Oggetto: [ID_VIP 4475] CASTELGRANDE (PZ), MURO LUCANO (PZ), SAN FELE (PZ), E
RAPONE (PZ), PROGETTO DI IMPIANTO EOLICO costituito da 12 aerogeneratori per una
potenza complessiva pari a 57,6 MW nei Comuni di Castelgrande, Muro Lucano, San Fele e
Rapone in provincia di Potenza (Pz).

Proponente: Società Eolica Muro Lucano S.r.l.

Parere tecnico istruttorio della Soprintendenza speciale per il PNRR.

Estratto dalla cartografia degli impianti eolici esistenti, autorizzati e in corso di autorizzazione, presentata dalla Società come documentazione integrativa (10/03/2022). Si noti la forte vicinanza tra l'impianto in esame (in blu) e quello della Mia Wind in arancione.

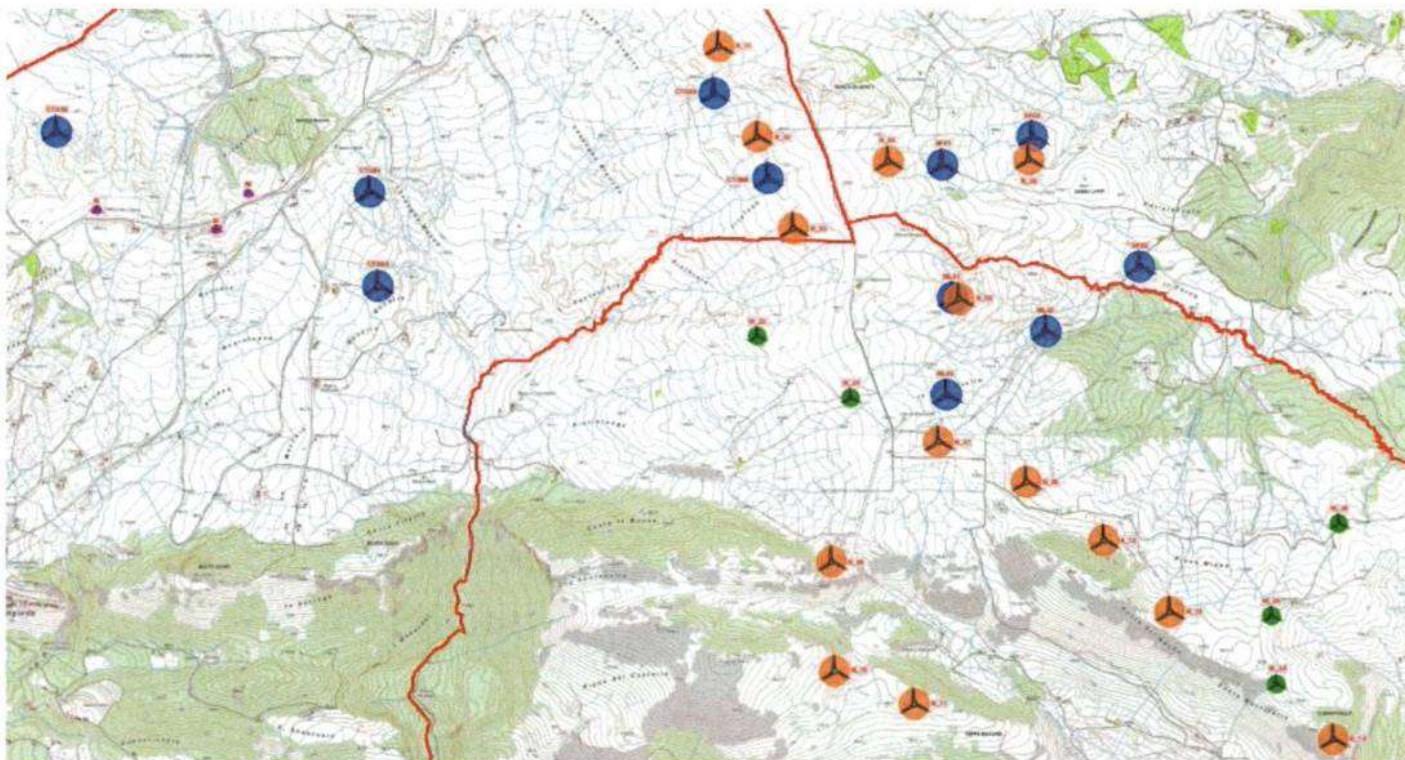
PRESO ATTO di quanto rappresentato dalle suelencate osservazioni del pubblico e, in particolare, dalla nota della Società Mia Wind srl, con cui è stato posto in evidenza come la quasi totalità degli aerogeneratori dell'impianto in esame sia stata prevista in posizione molto prossima a quella occupata dalle pale dell'impianto da essa proposto (ID VIP 4394) con istanza di VIA, presentata in data precedente a quella della Eolica Muro Lucano;

RILEVATO, peraltro che, proprio per il progetto dell'impianto eolico presentato dalla Mia wind s.r.l., a seguito del **parere tecnico istruttorio negativo** del MiC (prot.24315-P del 28 giugno 2022), e del **parere negativo della CTVA del MiTE** (n. 262 del 20 maggio 2022), con **DM 197/2022** è stato formulato **giudizio negativo di compatibilità ambientale;**

Fotoinserimento R4

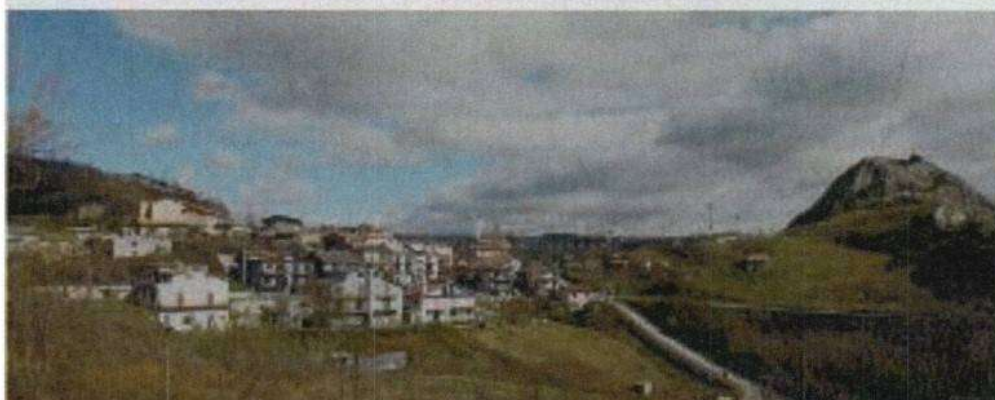
R4 Lago Saetta
